改善箇所説明図

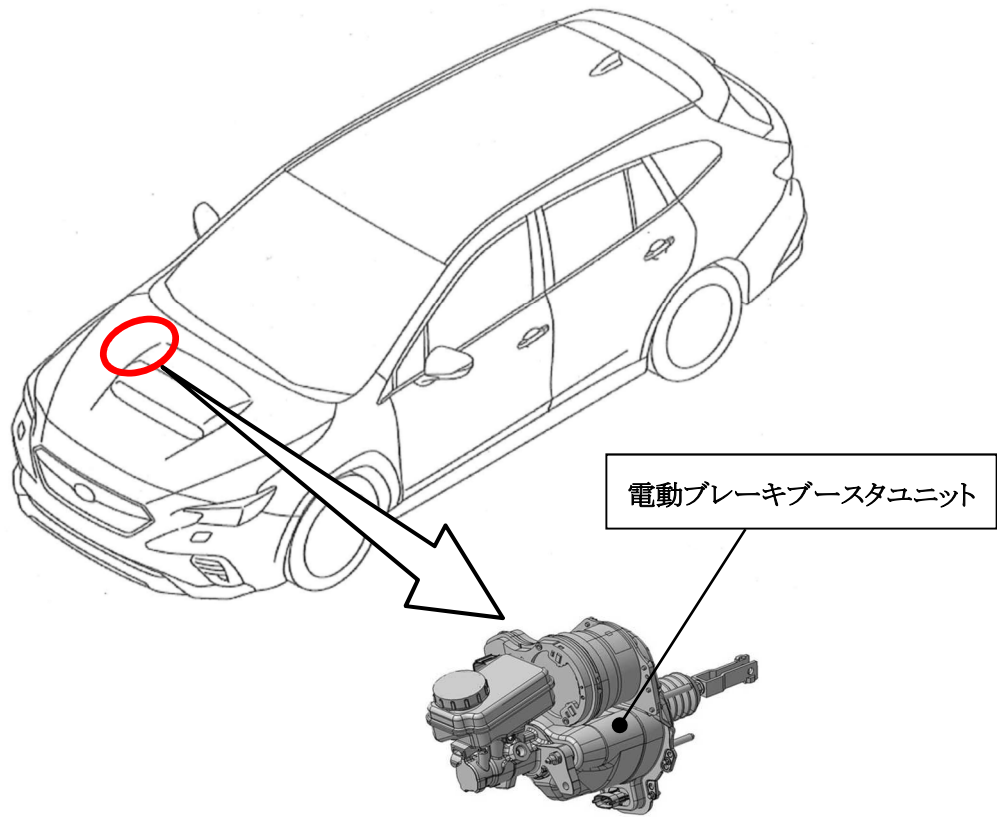
基準不適合発生箇所

電動ブレーキブースタにおいて、内部構成部品である回転角センサのマグネットのモータシャフトへの組付け位置が不適切なため、イグニッションオンにした際などに、ブレーキペダルのストローク値をソフトウェアが誤認識する状態になることがある。そのため、バッテリーが上がったり、クルーズコントロールがセットできずブレーキランプが点灯し続けたり、又は警告灯が点灯してブレーキペダル踏力が重くなるおそれがある。

改善内容

全車両、電動ブレーキブースタユニットのシリアル番号を確認し、該当するものは電動ブレーキブースタユニットを良品に交換する。

識別

打刻車台番号の先頭1桁目の『上』に黄色ペイントを塗布する。
